泊発電所3号炉 基準地震動の策定について

令和5年4月28日
北海道電力株式会社

指摘事項に対する回答方針

STEP2における基準地震動の設定結果 (尻別川断層による地震)

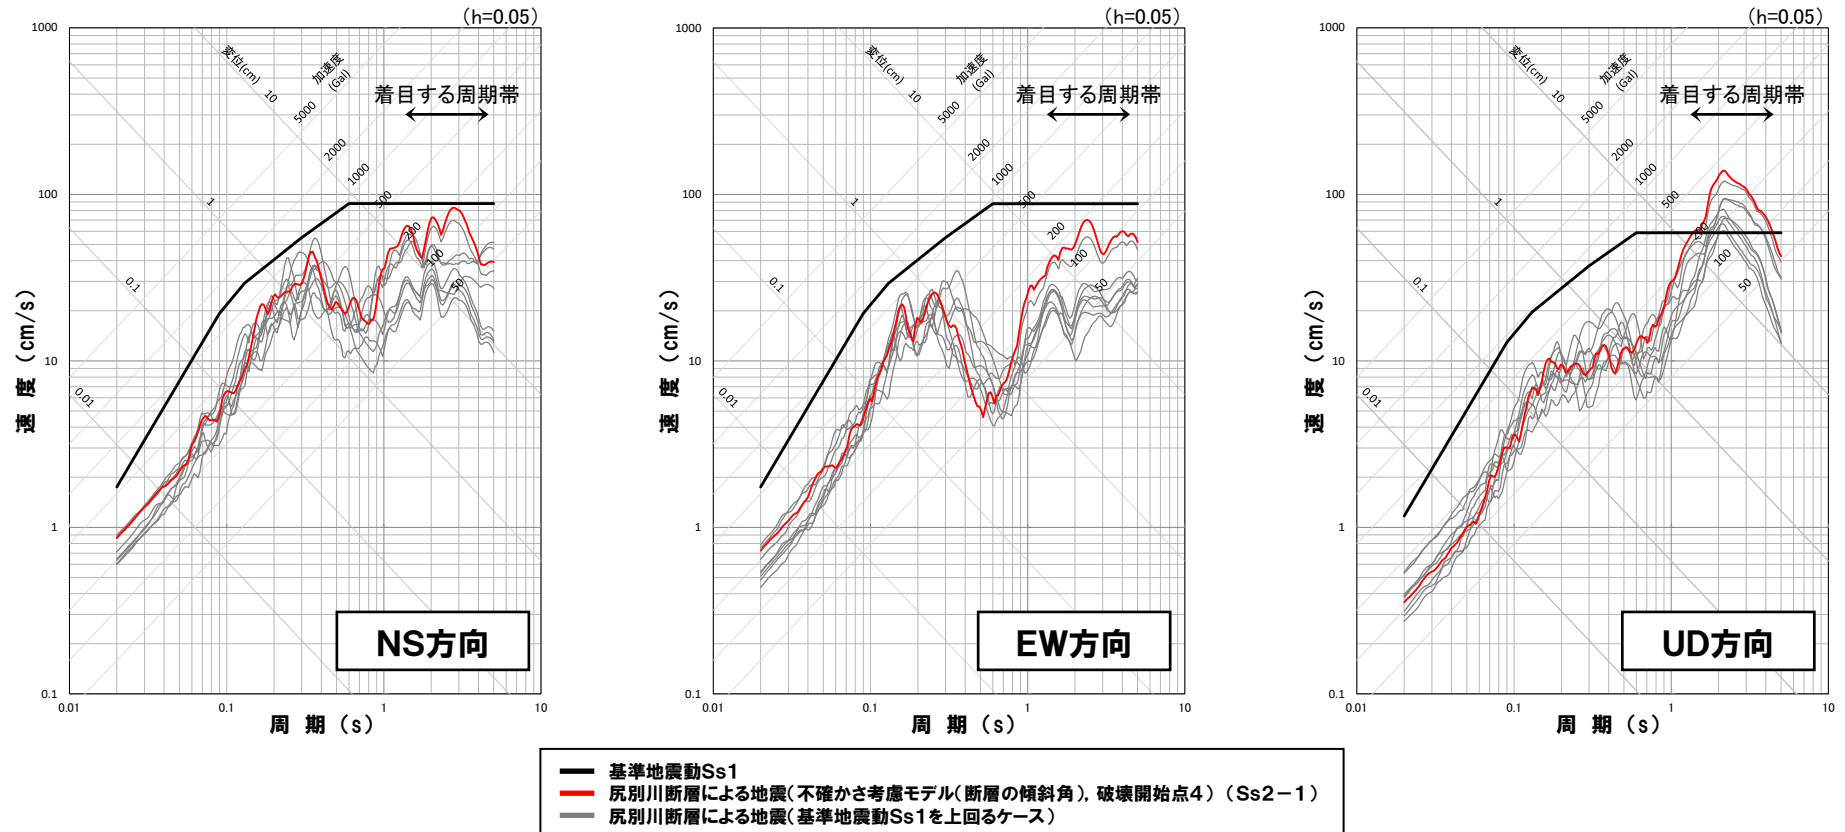
No.	指摘事項	指摘時期	回答方針	ページ
1	断層モデルを用いた手法による地震動評価ケースの選定において、Ss1を上回る周期で最大の応答スペクトルとなる地震動については、施設への影響が大きいことを否定できていないため、一部のケースを基準地震動として選定しないとする考えを再考すること。	令和5年 2月24日 第1117回 審査会合	断層モデルを用いた手法による地震動において、基準地震動Ss1を上回る周期で最大の応答スペクトルとなる地震動のうち、基準地震動として選定していなかったケースについては、施設に大きい影響を与える地震動として、基準地震動に設定する。	32~92

- 尻別川断層による地震は、STEP1において基準地震動Ss1を上回る周期で最大の応答スペクトルとなる「断層の傾斜角、破壊開始点4」を基準地震動Ss2-1として設定している。
- 基準地震動Ss2-1の応答スペクトルが着目する周期帯の3方向で地震動レベルが大きいことから、STEP2において追加する地震動はない。(なお、基準地震動の妥当性についても確認している。)
